ZADEVA: Predlog za obravnavo na seji Mestnega sveta Mestne občine Ljubljana

PRIPRAVILA: Mestna uprava Mestne občine Ljubljana,
Oddelek za urejanje prostora

**ZUNANJI
STROKOVNJAK:** Šabec Kalan Šabec – arhitekti, Mojca Kalan Šabec, s.p.

NASLOV: Predlog Odloka o spremembah in dopolnitvah Odloka o občinskem podrobnem prostorskem načrtu za del območja urejanja BS 1/2 Bežigrad

UREDITVENA SITUACIJA – NIVO TERASE IN PREREZI

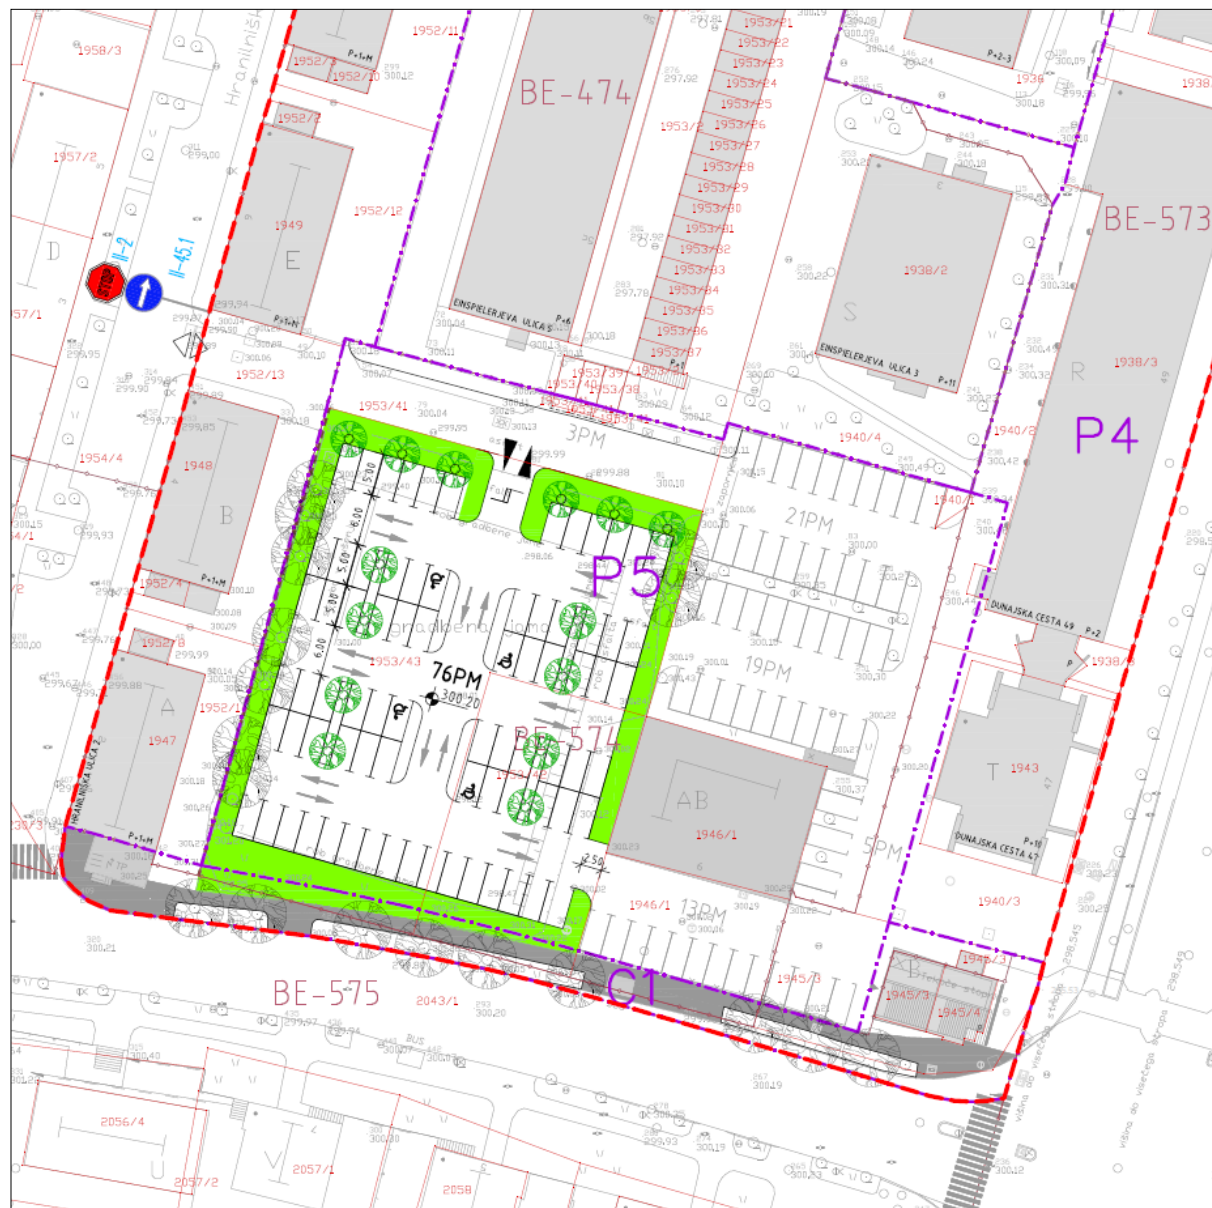
- naslov »Prostorska enota P4« spremeni tako, da se glasi: »Prostorski enoti P4 in C1«,
- alineje pod naslovom »Prostorska enota P5« spremenijo tako, da se glasijo:
 - »– lamela A: vzhodni del 37,00 m, zahodni del 10,00 m
 - pasaža v pritličju in 1. nadstropju: najmanj 6,00 m

- lamela B: južni del 10,00 m, 1. terasa severnega dela 19,00 m, 2. terasa severnega dela 22,00 m, zgornja etaža severnega dela 25,00 m
- klet: do -17,00 m
- tovorni dvigali: največ 4,00 m«.

**PRIKAZ UREDITVE, DOPUSTNE DO PRIČETKA
GRADNJE STAVB V PROSTORSKI ENOTI P5**

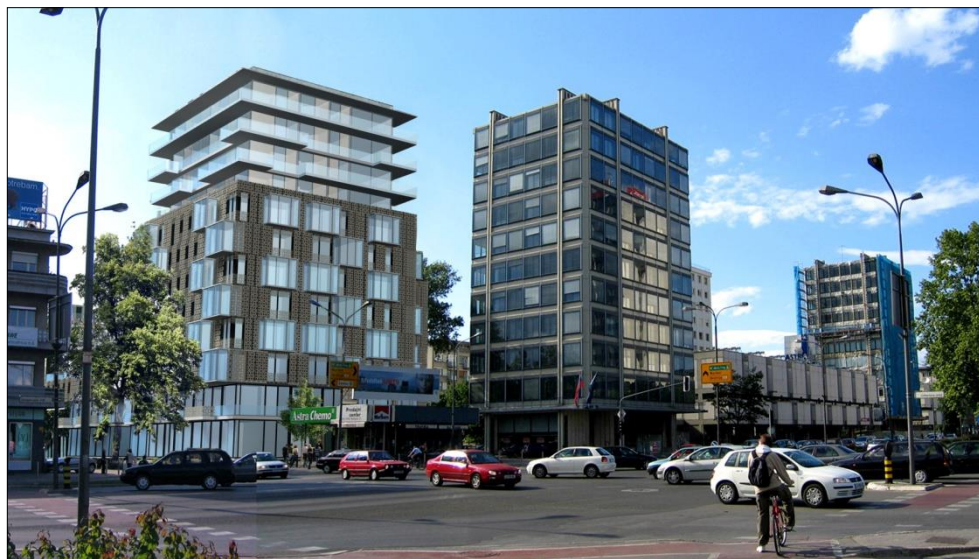
Do pričetka gradnje stavbe v prostorski enoti P5 je na terenu na parceli P5/1 dopustno izvesti parkirišče z do 76 parkirnimi mesti. Pred pričetkom gradnje stavb je treba parkirišče odstraniti.

- dovoz do parkirišča je z interne ceste, ki se priključuje na Hranilniško ulico,
- ob zahodni meji prostorske enote je treba ohraniti obstoječa drevesa,
- parkirišče je treba ozeleniti z najmanj 14. visokodebelnimi drevesi v koritih,
- na vzhodni strani parkirišča je treba urediti najmanj 2,50 m široko zelenico,
- zagotoviti je treba 4 parkirna mesta za vozila oseb z invalidskim vozičkom.

Ureditev do pričetka gradnje stavb v prostorski enoti P5 je razvidna iz grafičnega načrta št. 4.10.
